Penonomé, 13 de mayo de 2022  
DRCC-622-2022

**INFORME TÉCNICO DE INSPECCIÓN DE ESTUDIO DE IMPACTO  
AMBIENTAL (EsIA)**

**DRCC-IIO-056-2022**

<b>Proyecto:</b>	“REHABILITACIÓN DE PISCINAS O ESTANQUES DE CULTIVO DE CAMARONES”
<b>Promotor:</b>	ACUICOLA ANTÓN, S.A.
<b>Categoría:</b>	II
<b>Consultores ambientales:</b>	EDUARDO A. CEDEÑO Q. IRC-057-2020 JOEL CASTILLO IRC-042-2001
<b>Localización del proyecto:</b>	PROVINCIA DE COCLE, DISTRITO Y CORREGIMIENTO DE ANTON, SECTOR EL GUINEO-LOS AZULES
<b>Fecha de inspección:</b>	22 de abril de 2022
<b>Fecha de informe:</b>	11 de mayo de 2022
<b>Participantes:</b>	<ul style="list-style-type: none"> <li>• Eduardo Cedeño – Por parte de los consultores ambientales del proyecto</li> <li>• Iván Jaén – Gerente del proyecto</li> <li>• Luis Villarreal – ARAP Coclé</li> <li>• Gal Vargas – MICULTURA Coclé</li> <li>• Marta Escobar – SINAPROC – Penonomé</li> <li>• Roderic Rivera – Municipio de Antón</li> <li>• Personal del MOP- Coclé</li> <li>• Ana Lorena Rodríguez - DICOMAR Nivel Central</li> <li>• Itzy Rovira – Dirección de Evaluación de Impacto Ambiental- Nivel Central</li> <li>• Carlos Vásquez - Sección de Forestal- MiAMBIENTE Coclé</li> <li>• Alexis

Fig. 16

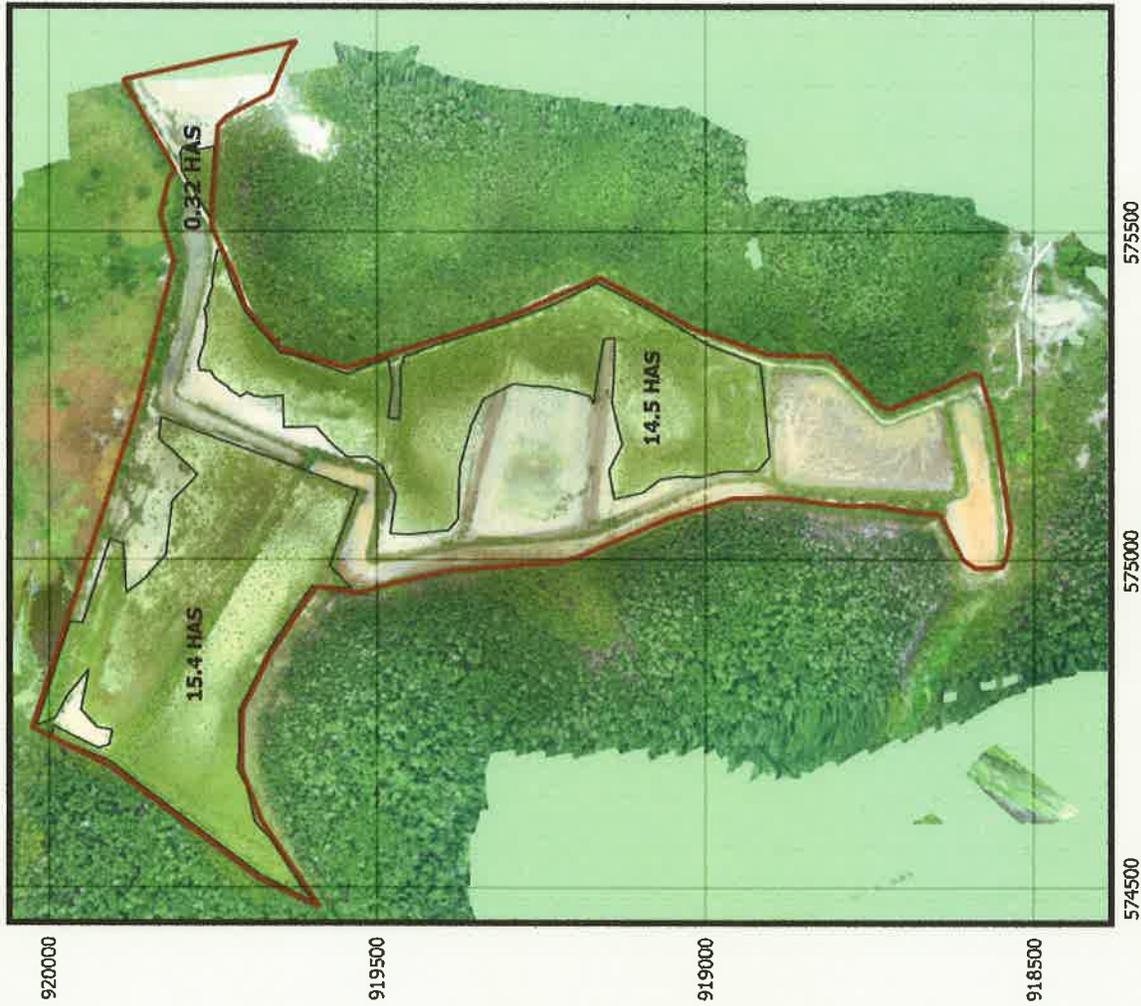
**Observación 1:** Durante la inspección se le realizó la pregunta al consultor si contaban con planos o algún documento que describiera las áreas con la que contaría cada componente del proyecto, ya que dentro de los documentos presentados en el estudio solo se aprecia un plano con la numeración de las tinajas, pero carece de especificaciones en cuanto a las áreas (has o m<sup>2</sup>) de cada una. Esto con la finalidad de poder corroborar el área real de desarrollo del proyecto ya que indican que cuentan con una concesión de 58 has + 3,906.06 m<sup>2</sup>, y es de conocimiento que el promotor ha manifestado en trámites anteriores, que existe adicional una concesión en trámite de aprox. 16 has. Es de considerar también que dentro del recorrido de inspección y en los planos se aprecia que parte de los componentes del proyecto se ubican fuera del área de concesión. Es importante también indicar que, en base a los antecedentes existentes en el área del proyecto, se contó con el apoyo de la Sección de Cambio Climático y se realizó el ejercicio de verificación de coordenadas del polígono del proyecto vs el polígono de implementación del Plan de Reforestación y Enriquecimiento con Manglar por parte de Farallón Acuaculture S.A. hoy Acuícola Antón, S.A. (promotora del proyecto en evaluación); y se pudo obtener que aproximadamente el polígono de área del proyecto se traslapa 0.257 has con el polígono de reforestación (7.67 has) que debe ejecutar la empresa promotora en dicha área de acuerdo a compromisos de cumplimiento con la fiscalía. En este sentido se adjunta el mapa generado Fig.16, al igual que las coordenadas utilizadas para que sean remitidas a la Dirección de Información Ambiental (DIAM) para la correspondiente verificación. De ser corroborado el traslape señalado, el promotor debe exceptuar esta superficie de la superficie del proyecto en evaluación.

**Observación 14:** De acuerdo a lo observado durante la inspección y posterior a los dos recorridos con el dron (lunes 18 de abril de 2022 y jueves 5 de mayo de 2022) con el apoyo de la Sección de Cambio Climático, el cual nos ha elaborado un mapa que se presenta en la fig. 17, es importante señalar que se ha generado 3 polígonos que muestran regeneración de manglar, los cuales cuentan aproximadamente con las siguientes áreas: 15.4 has, 14.5 has y 0.32 has, lo que en su conjunto genera un área de 30.22 has con regeneración de manglar de diferentes edades. Lo que nos permite concluir que el área de 30.22 hectáreas representan un 51.75 % del área de concesión (58 has + 3,906.06 m<sup>2</sup>) del proyecto. Lo cual es muy superior a la cuantificación de la superficie con mangle a afectar por el desarrollo del proyecto descrito en el EsIA.

Fig. 16. Mapa elaborado por el técnico de cambio climático que nos brindó el apoyo en el recorrido con el dron. En este caso se utilizaron de referencia las coordenadas indicadas en el documento de implementación del Plan de Reforestación y Enriquecimiento con Manglar por parte de Farallón Acuaculture S.A. hoy Acuícola Antón, S.A. (promotora del proyecto en evaluación) vs las coordenadas del polígono del proyecto señalada en el EsIA en evaluación. Se adjunta en anexos a este informe el mapa que muestra el área de traslape, y las coordenadas utilizadas.

Fig. 17

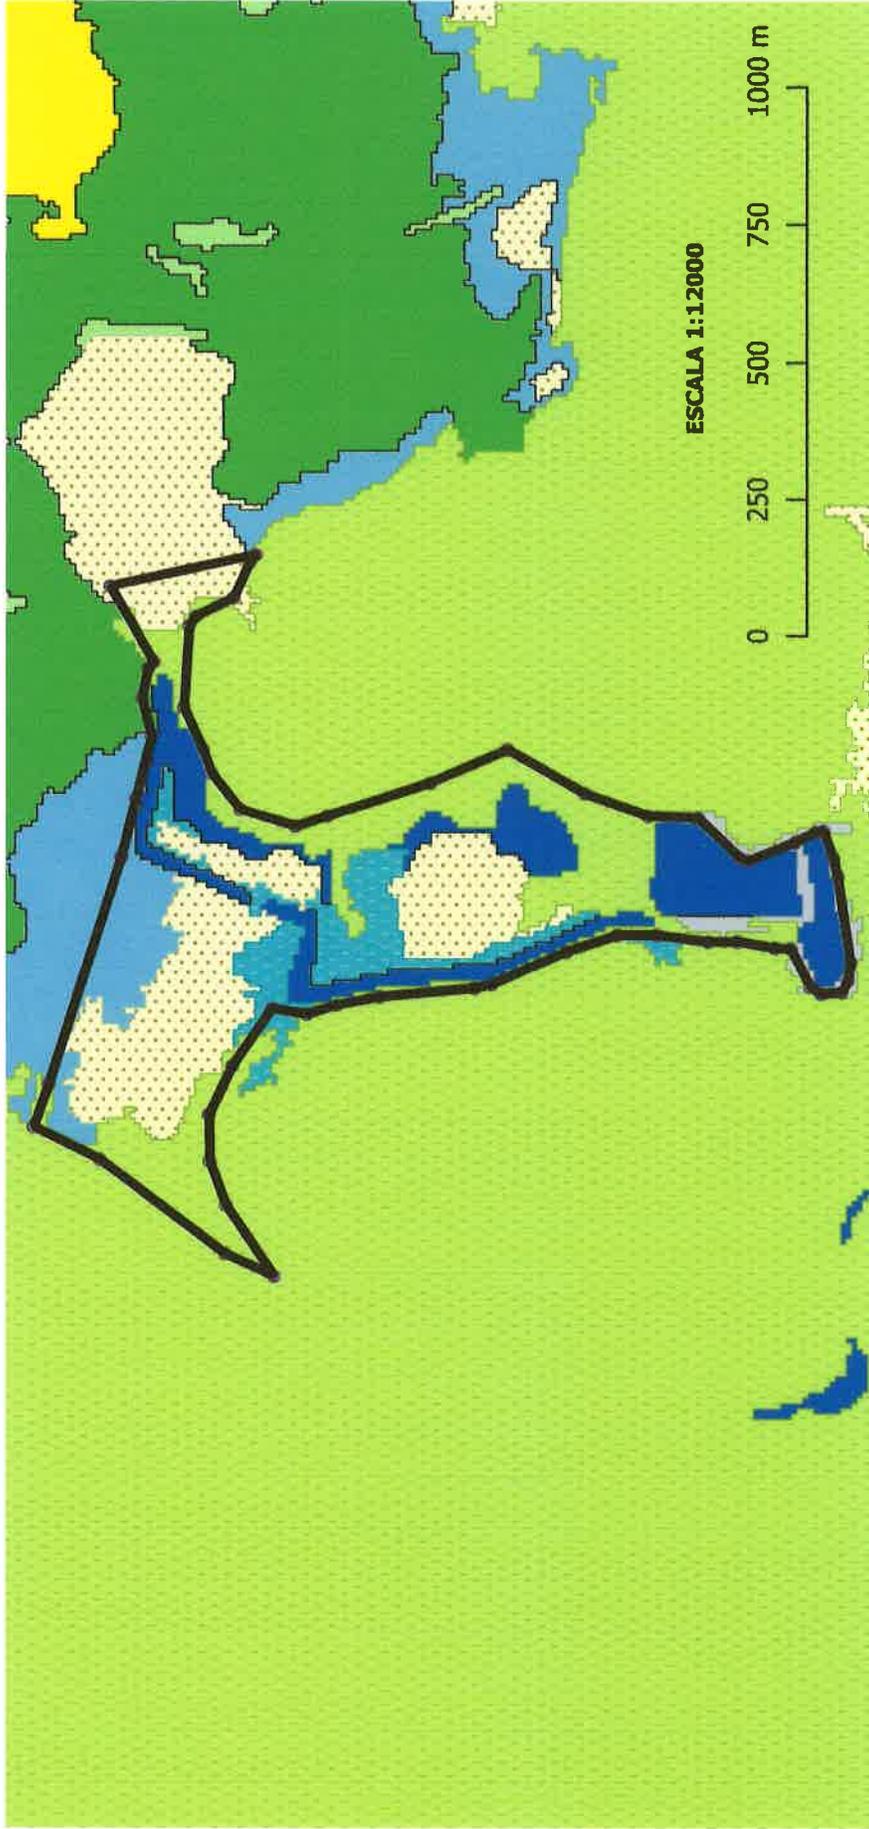
Fig. 17. Mapa elaborado por el técnico de cambio climático que nos brindó el apoyo en el recorrido con el dron. En este caso se utilizaron de referencia las coordenadas del polígono del proyecto señalada en el EsIA en evaluación. Se adjunta en anexos a este informe el mapa que muestra el las áreas con vegetación de manglar producto de la regeneración y desarrollo del área.
